Digranesheiði 45. Byggingarleyfisumsókn.

Digranesheiði 45

Umsögn um byggingarleyfisumsókn

Umsögn skipulagsfulltrúa

Mynd 3. Grenndarkynningargögn frá 2023

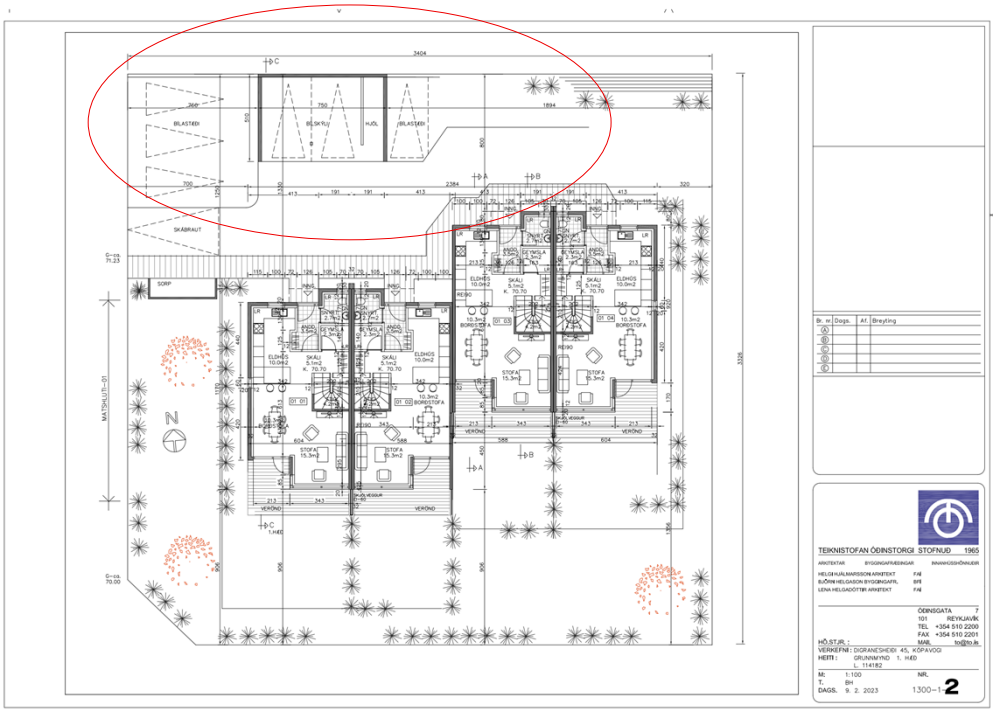
Athugasemdirnar vörðuðu meðal annars umferð um Tunguheiði, fjölda og staðsetningu bílastæða, aðkomu að lóðinni og áhrif framkvæmda á lóðamörk milli Digranesheiðar 45 og Tunguheiðar 4.

Í umsögn skipulagsdeildar frá 15. maí 2023 var sérstaklega tekið fram að lóðamörk Digranesheiðar 45 og Tunguheiðar 4 yrðu óbreytt. Jafnframt var vísað til þess að á þá grenndarkynntum aðalteikningum væri gert ráð fyrir að núverandi 0,9 m stoðveggur á lóðamörkum héldist óbreyttur og að veggur núverandi bílageymslu yrði nýttur sem hluti fyrirhugaðs bílskýlis.

Í sömu umsögn var fjallað sérstaklega um fyrirkomulag sex bílastæða á lóðinni og talið að það samræmdist þá viðeigandi viðmiðum Aðalskipulags Kópavogs 2019–2040. Skipulagsráð samþykkti síðan tillöguna 15. maí 2023 með vísan til umsagnar skipulagsdeildar.

Mynd 4.Byggingaleyfisumsókn

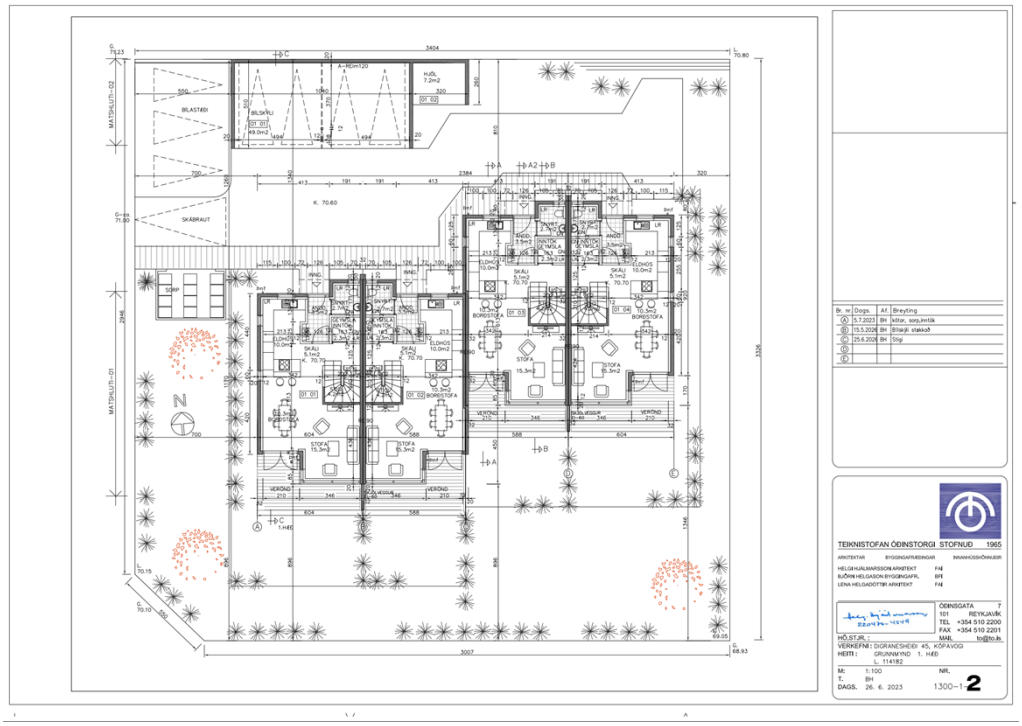
Nú er sótt um stækkun bílskýlis, niðurfellingu þakglugga og breytingar á stigum raðhússins. Samkvæmt fyrirliggjandi upplýsingum verður bílageymslan 10,4 × 5,1 m og hjólageymslan 3,2 × 2,6 m.

Heildarbyggingarmagn á lóðinni hækkar úr 529,7 m² í 552,81 m² og nýtingarhlutfall úr 0,47 í 0,49. Fjöldi íbúða helst óbreyttur, fjórar íbúðir, en bílastæðum fjölgar úr sex í sjö.

Nýtingarhlutfall lóðarinnar samkvæmt umsókninni yrði 0,49, er töluvert yfir meðaltali þeirra nærliggjandi lóða sem teknar hafa verið til samanburðar, sem er um 0,32. Umsóknin samræmist því ekki rammaákvæðum aðalskipulags um að nýtingarhlutfall skuli að jafnaði ekki vera hærra en meðaltal nærliggjandi lóða.

Lagt er til að byggingarleyfisumsókninni verði synjað.
